# 屋内退避を解除できる原子炉施設の 要件等の具体化の事業者意見

2026年5月13日

原子力エネルギー協議会

図 2-33 ケース 4 水素濃度の時間変化 (原子炉建屋全域)

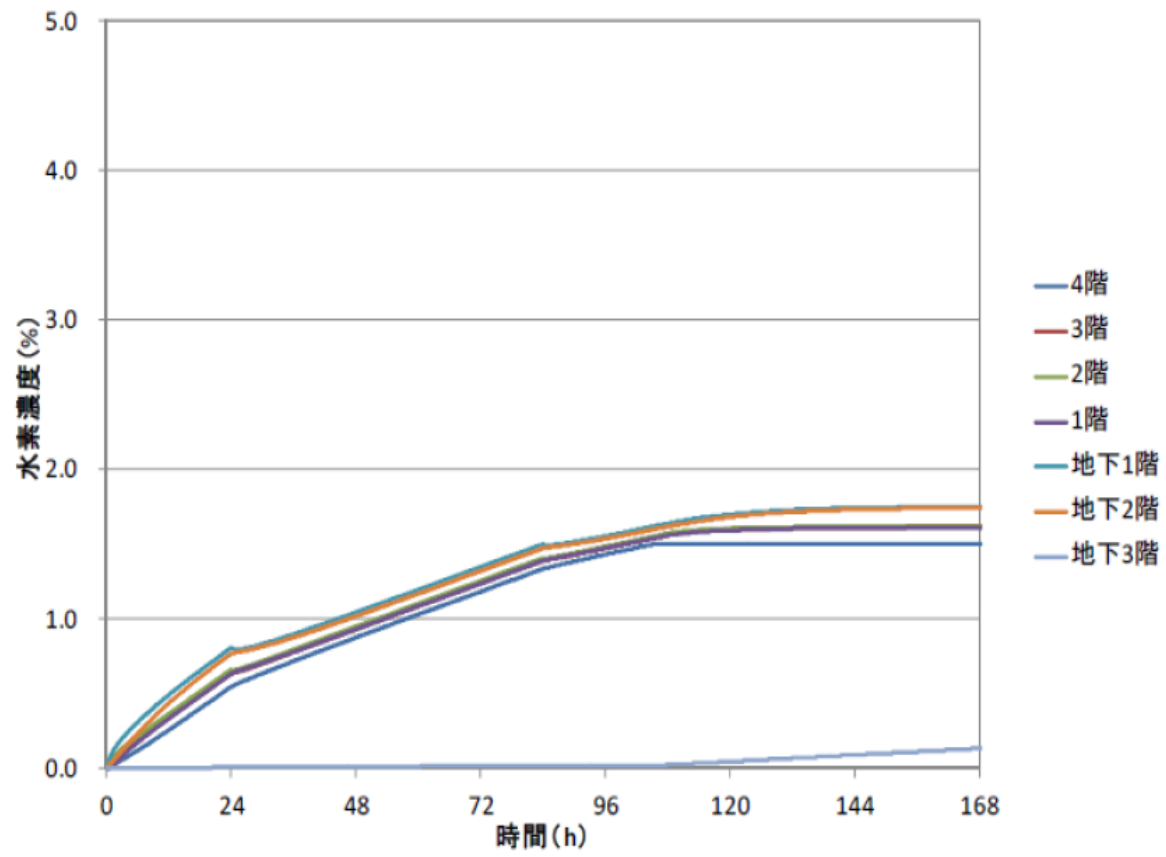
原子炉建屋内の水素濃度に加えて、PAR動作監視装置によりPARによる水素再結合が行われてない状態であることを付記してはどうか。

有効性評価における代替循環冷却系を使用したシナリオにおいてPARの動作について解析を実施し、約100時間後からPARが動作する結果が得られている。PARの動作により次頁のように原子炉建屋水度濃度は2%以下で維持されるが、これを「放射性物質を大量に放出するリスクが無い状態」とは言えないと思料。
